計画変更内容の詳細について

令和6年12月10日

静岡河川事務所

安倍川総合土砂管理計画の見直し項目(案)

(1) 領域区分の変更案

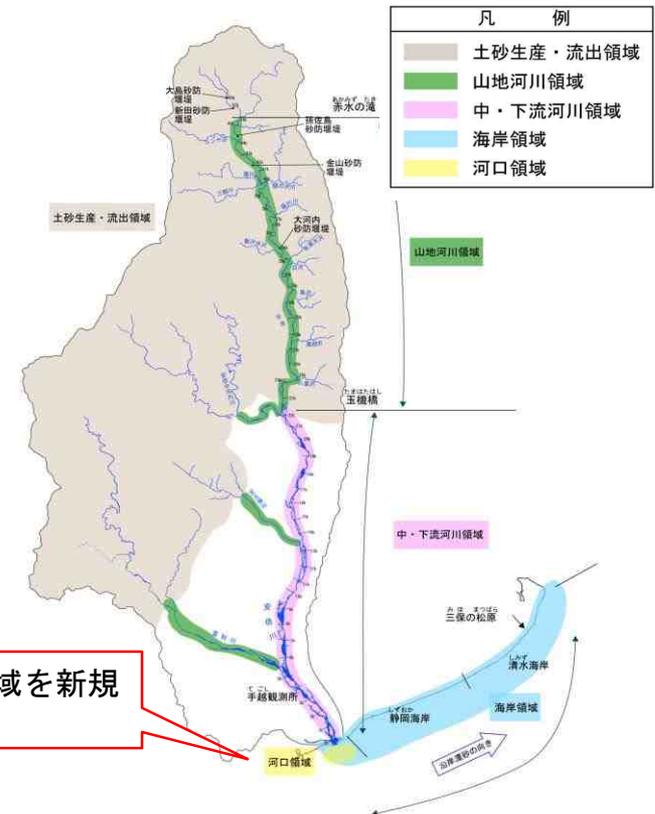
- 領域区分は以下の4区分
- 山地河川領域は安倍川本川のみを対象(支川の取り扱いは今後検討とされている)

- 計画策定後のモニタリングにより、河口テラスにストックされた土砂が海岸へ移動する状況を確認
- 河口テラスでストックされる土砂量は波浪や洪水の生起状況によって大きく変化する
- 河口テラスは河道領域からの影響を大きく受けるとともに、海岸侵食の回復に重要な場所となっている
- 以上より、河口テラスを含む領域を新たに河口領域と定義し、モニタリング項目を設定することで、河道と海岸をつなぐ河口領域の土砂動態を把握していく
- 支川の取り扱いは、今後も引き続き検討する

- 新たに河口領域を追加
(支川の取り扱いは、今後も引き続き検討)

区分	範囲
土砂生産・流出領域	赤水の滝(約46kp)より上流
山地河川領域	赤水の滝～玉機橋(約22kp)
中・下流河川領域	玉機橋～河口
河口領域	河口～河口テラス
海岸領域	静岡・清水海岸

(1)現状と課題の変更案

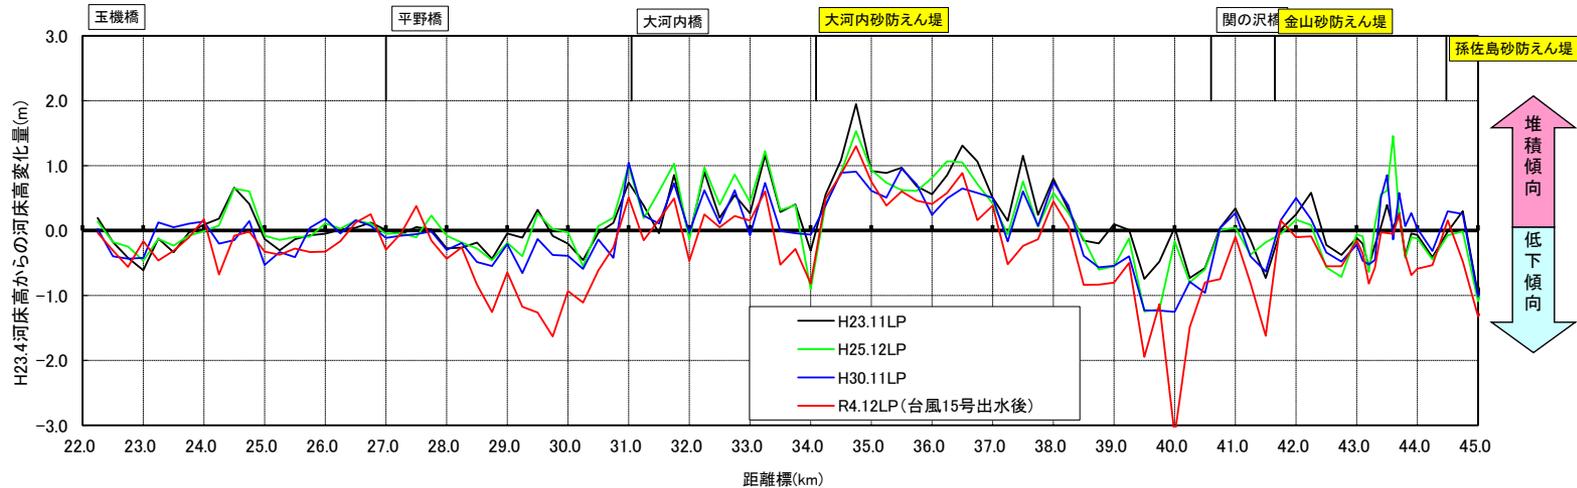
- 計画策定後のモニタリング結果を踏まえ、現状の課題を追加
- 特に玉機橋上流の山地河川領域での河床低下や、下流域は上流からの土砂流下に伴う河床上昇が顕著
⇒モニタリングにより安倍川上流域からの土砂供給量が多く、下流域の河床上昇の大きな要因であると推察
- これまで、データが少なかった県管理支川(中河内川、藁科川、足久保川)のモニタリング結果を踏まえ現状と課題を追加

(2)土砂管理目標の見直し

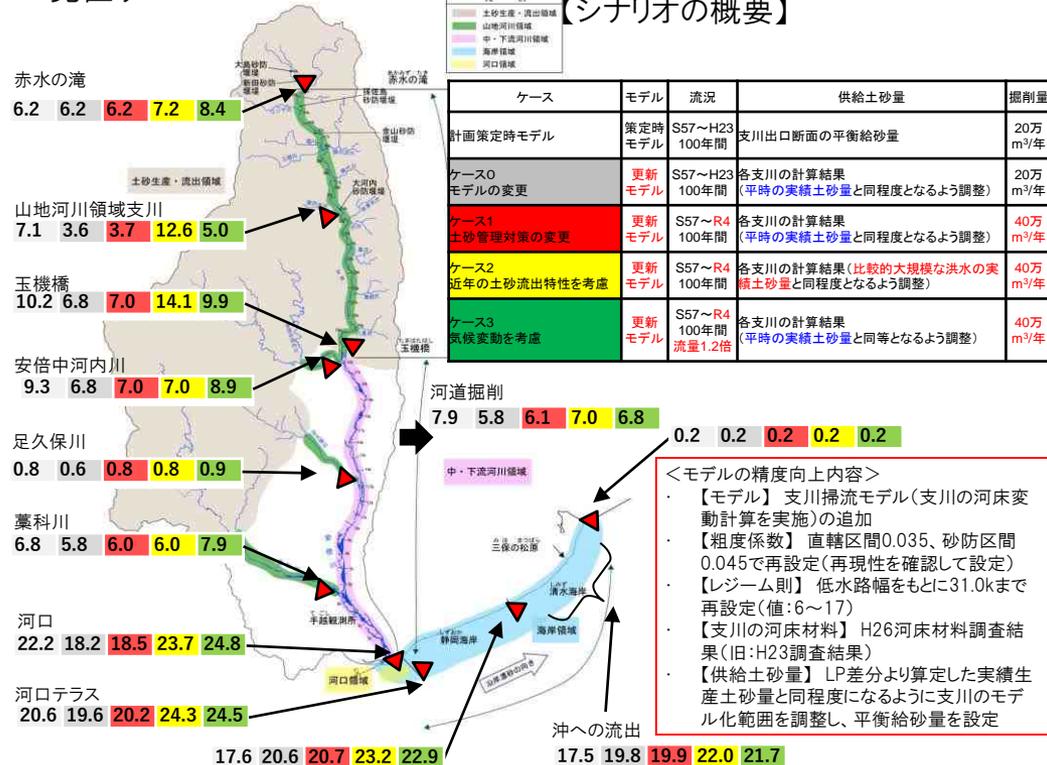
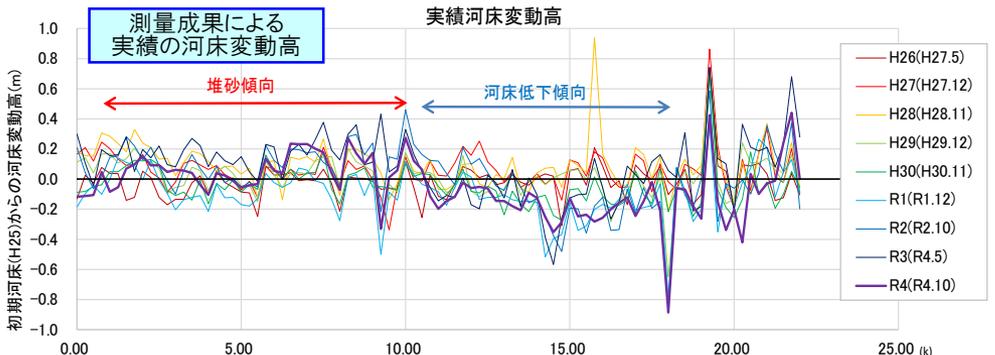
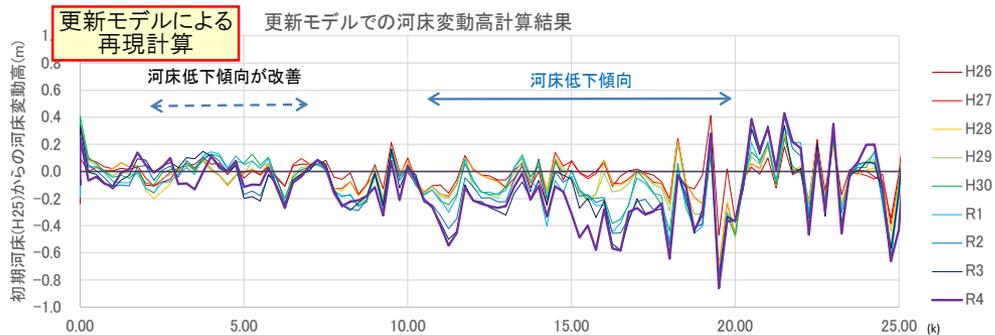
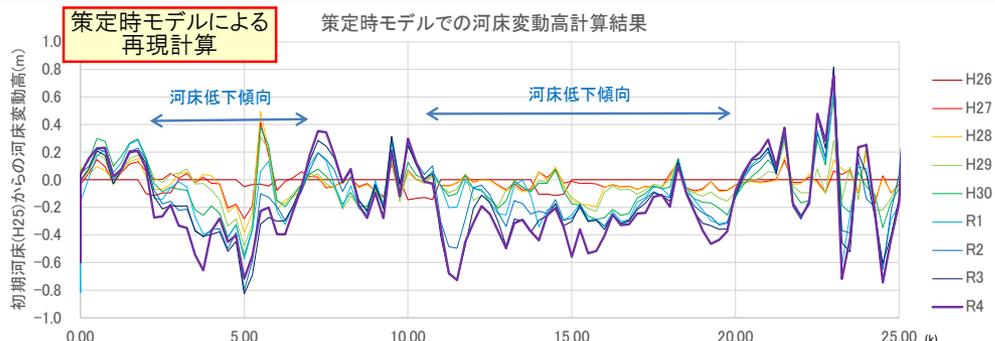
- ・蓄積された土砂動態の実績データを検証材料とし、シミュレーションモデルの精度向上を図り、様々なシナリオを想定した幅を持った土砂管理目標に見直す

- 計算手法:一次元河床変動モデル
- 計算範囲:赤水の滝~河口テラス
- 初期河道:平成24年7月LP測量河道
- 計算期間:100年間(昭和57年~令和4年×4回のうちの100年間) →【ケース3】:外力変更を想定
- 出発水位:平均潮位(T.P.0.136m)
- 供給土砂量:支川河道の一次元河床変動計算により流出土砂量を安倍川本川へ供給 →【ケース2】:供給土砂量変更を想定
- 河道掘削:策定時と同条件 →【ケース1・2・3】:対策量変更を想定

河床変動高の比較

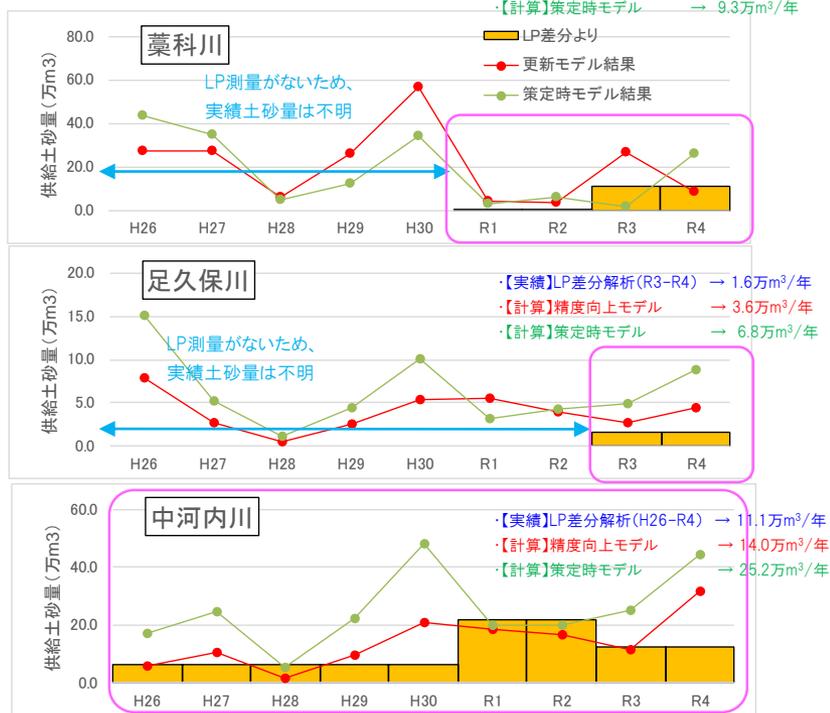
- ・計画策定時のモデルでは、計画策定後9年間(H26~R4)の河床変動状況を再現できない区間があった。
- ・精度向上を図ることで、下流部5.0k付近の河床低下傾向が改善され、堆積傾向を表現することができた。
- ・支川からの供給土砂量についても、実績との乖離が小さくなる傾向となり、再現性が向上した。

- ・【モデル】支川掃流モデル(支川の河床変動計算を実施)の追加
- ・【粗度係数】直轄区間0.035、砂防区間0.045で再設定(再現性を確認して設定)
- ・【レジーム則】低水路幅をもとに31.0kまで再設定(値:6~17)
- ・【支川の河床材料】H26河床材料調査結果(旧:H23調査結果)
- ・【供給土砂量】LP差分より算定した実績生産土砂量と同程度になるように支川のモデル化範囲を調整し平衡給砂量を設定

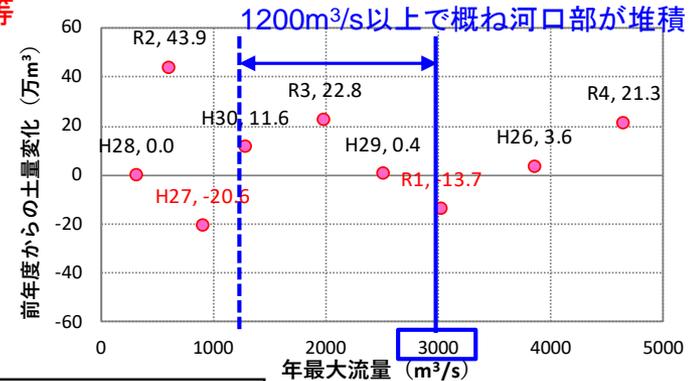
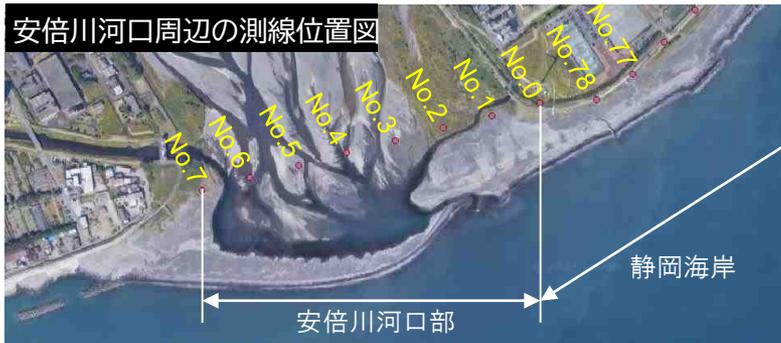
- 河口テラスは、河川からの供給土砂を一時的にストックし、その後、徐々に海岸領域へ供給する役割を有することが確認されている。重要な領域であることを踏まえ、新たな土砂管理基準・指標(案)を検討した。
- 土砂移動の連続性の観点より、土量変化傾向を管理指標とし、ある一定規模の出水が発生した際の土量変化について評価する。
- 今回検討した指標・基準(案)は、静岡県と連携し、今後モニタリングを継続しながら、適宜検討していく方針とする。

管理指標	管理の基準値(案)
土量変化傾向	<ul style="list-style-type: none"> ある一定規模の洪水(手越流量 3000m³/s以上)が発生したときに、河口領域の土量が前年よりも減少するとNG評価 河口領域と海岸領域の接続部(静岡海岸の測線No.77)の土量が経年的(5年連続等)に減少するとNG評価

(補足)NGとなった場合は掘削土砂を静岡海岸へサンドバイパスを実施等

根固めの屈とうを考慮した土砂管理基準の更新

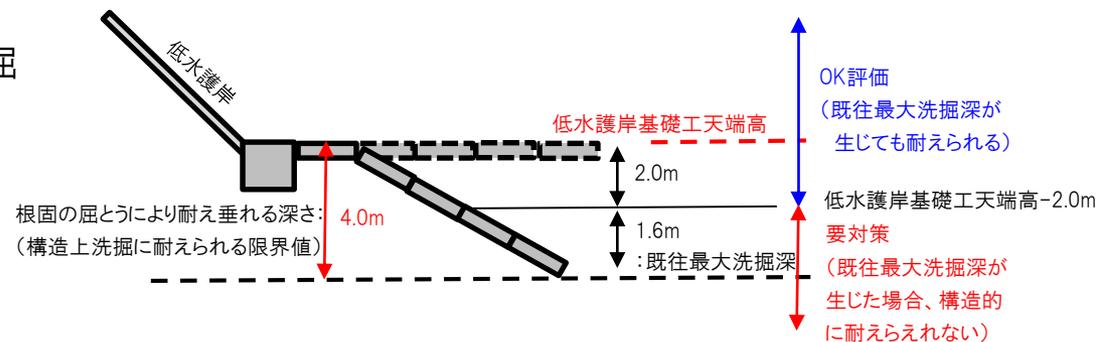
- ・ 土砂管理指標は現行計画と同様に、構造物（護岸）付近の河床高とした
- ・ 土砂管理基準は、現行の基礎高から根固めの屈とうを考慮し、**基礎高-2m**に見直した

項目	現行計画	変更計画
土砂管理指標	構造物付近の河床高	同左
土砂管理基準	基礎高	基礎高-2m

近年の除石箇所

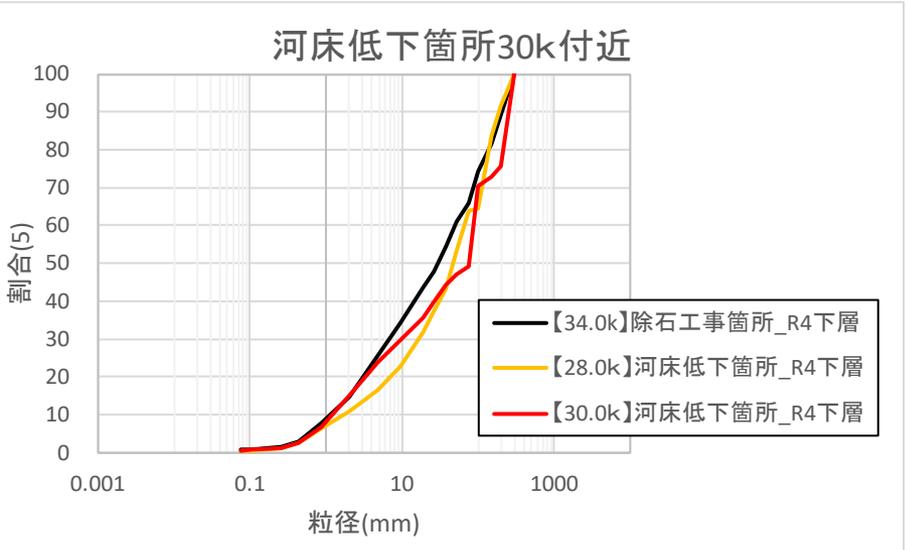
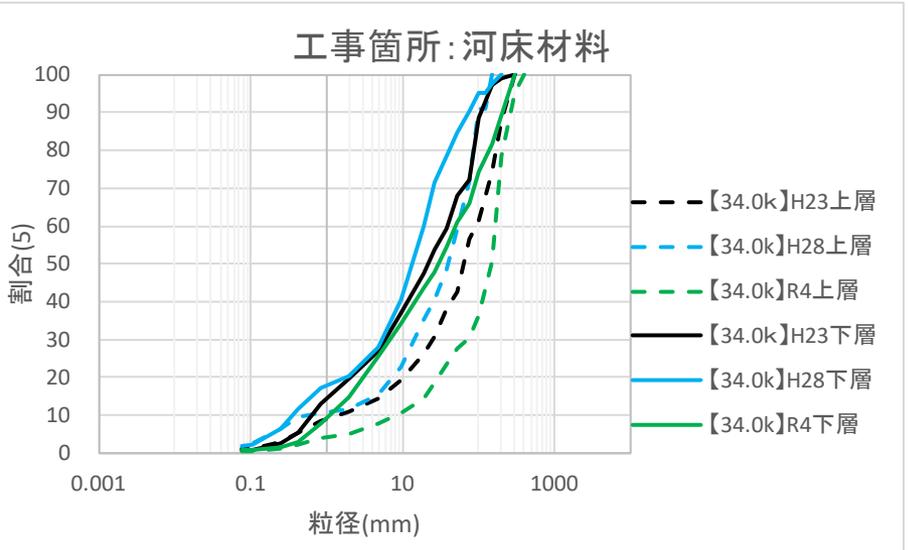
- ・砂防堰堤の除石工事等で発生する掘削土を河床低下箇所へ土砂還元することを想定
- ・河床材料の粒度組成は河床低下箇所と概ね同等であり、河床低下抑制効果が期待できる。

シミュレーションでの土砂収支

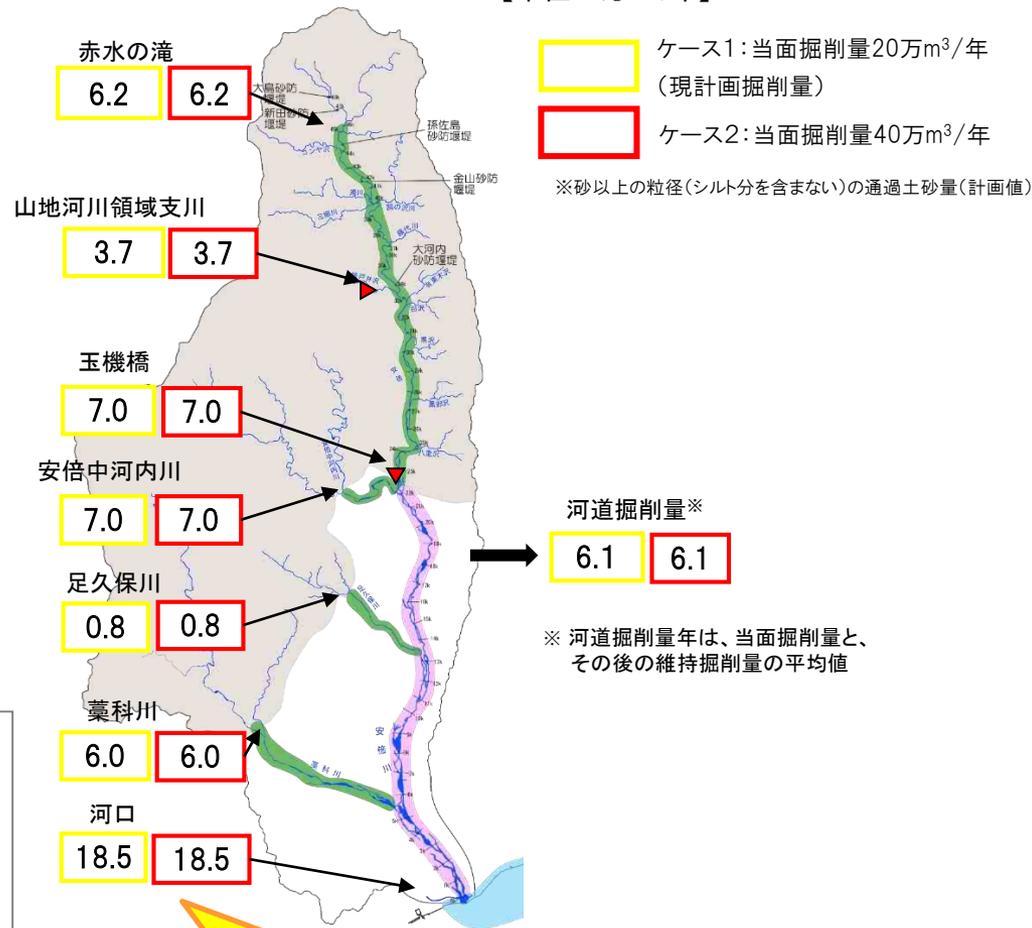
- 一次元河床変動モデル、等深線変化モデルを用いたシミュレーションの結果、当面掘削量を20万 m^3 /年⇒40万 m^3 /年に変更しても土砂収支に大きな変化がないこと確認している。

当面掘削量を40万 m^3 /年に増加させても河口通過土砂量(100年平均値)には大きな影響はない
